Service-mededeling Afsp 157

22 GF 604

maart 1971

**GRAMMOFOON**

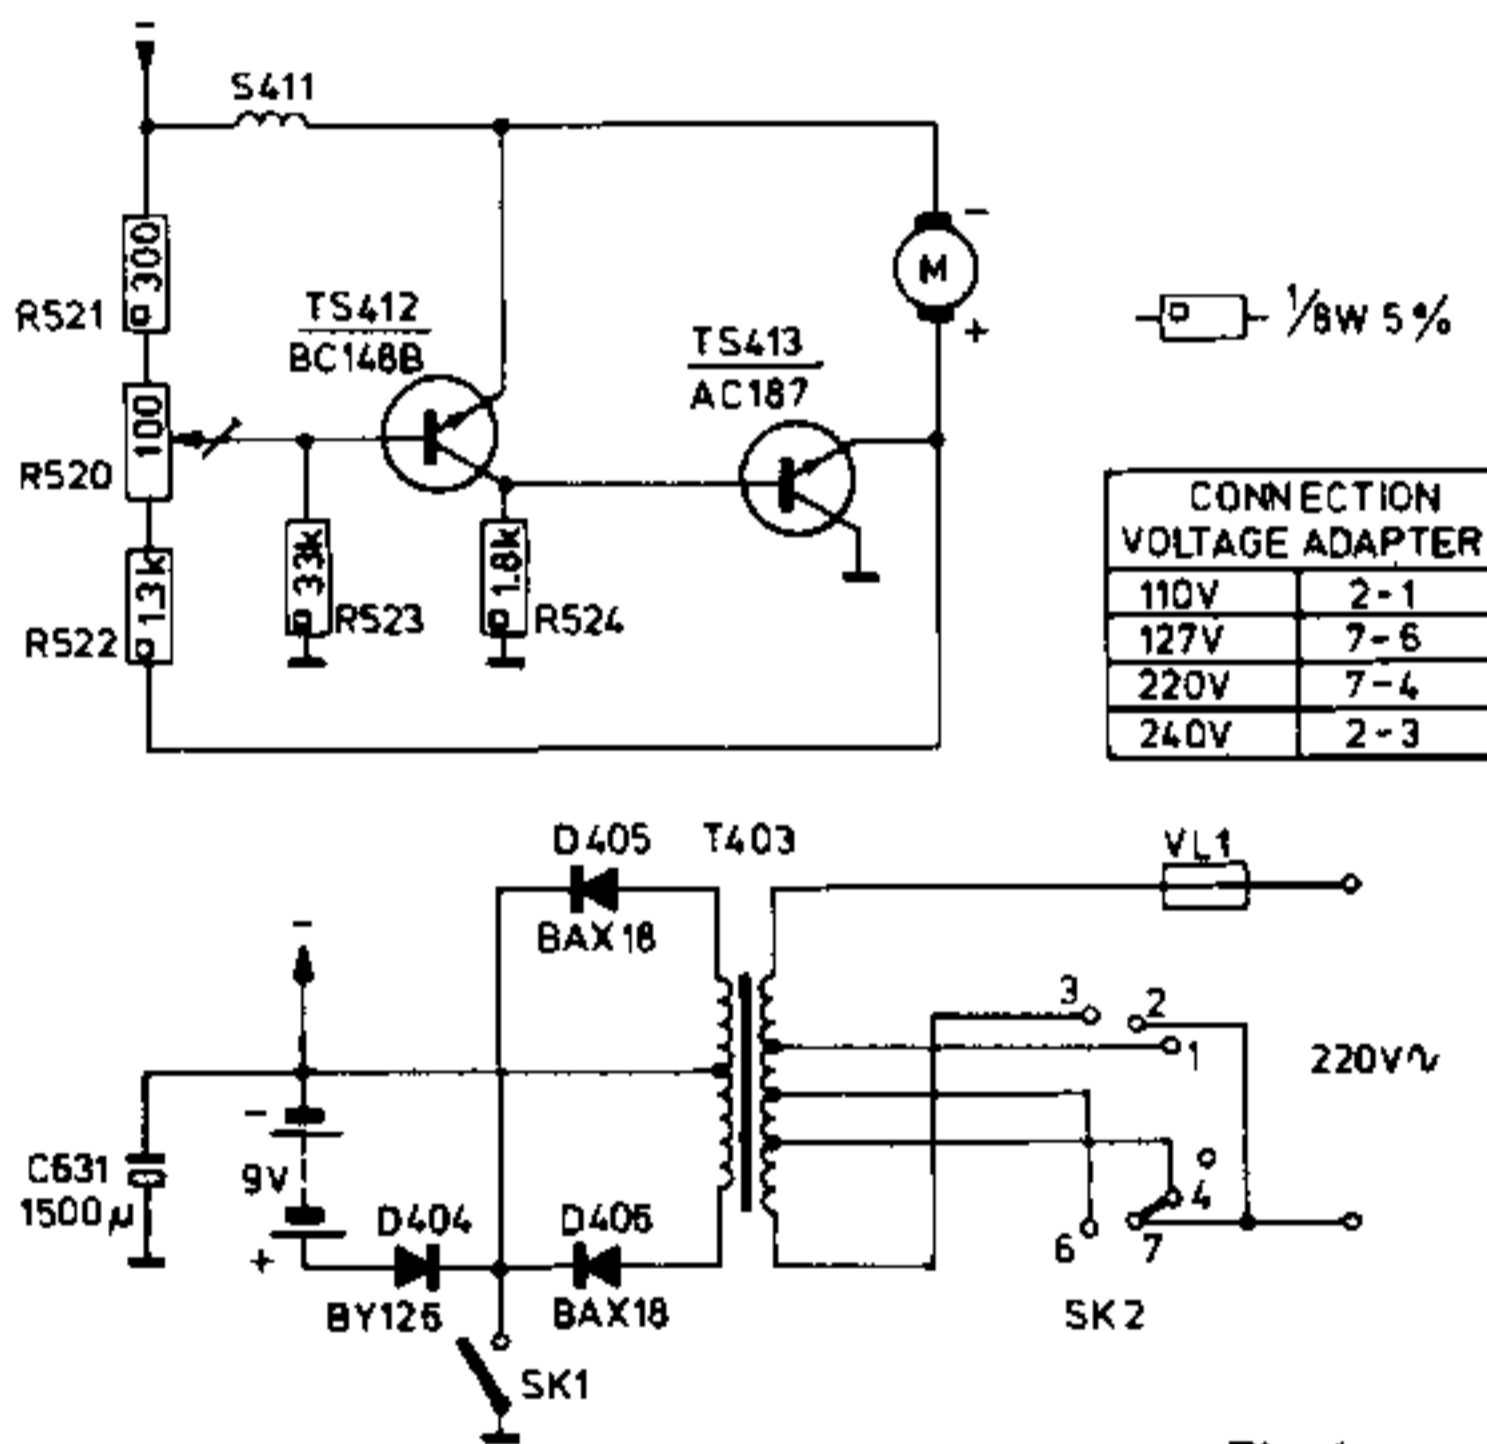
Betreft: Verbetering principeschema

De symbolen van enkele transistoren zijn onjuist in het principeschema weergegeven; onderstaand een verbeterd schema.

Fig. 1

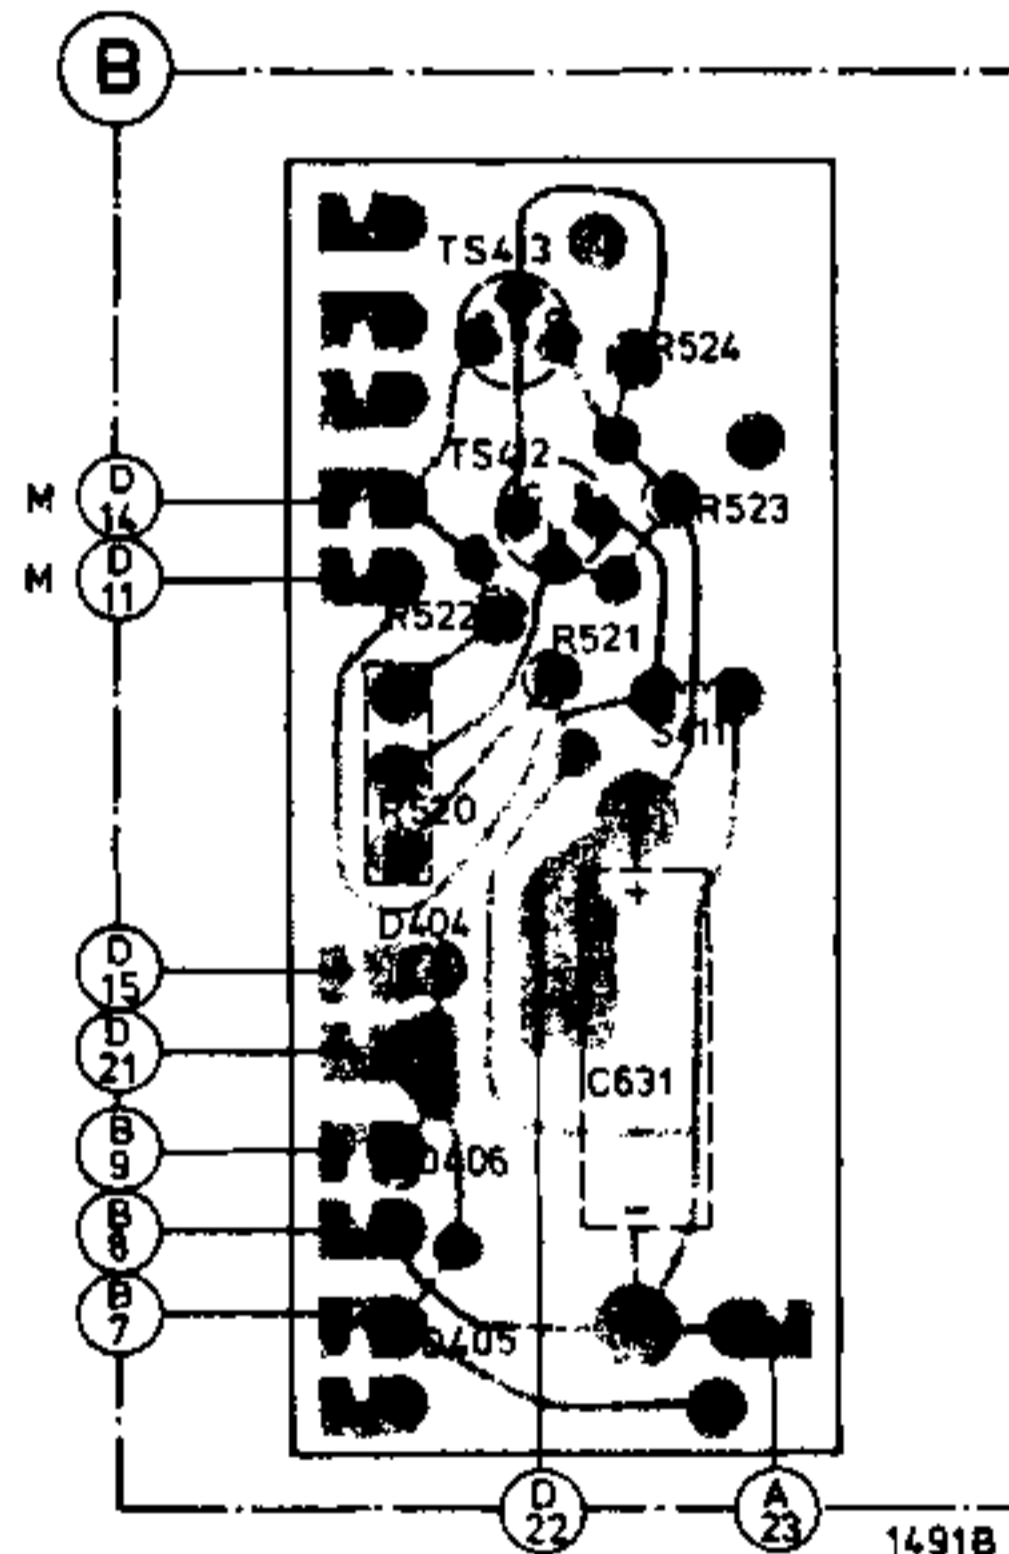
Betreft: Invoering andere motor en motorregeling

Vanaf stempeling LF01-210 zijn een andere motor en motorregeling toegepast.

Voor de motorregeling zie fig.1.

Het bestelnummer van deze motor is 4822 361 20105.
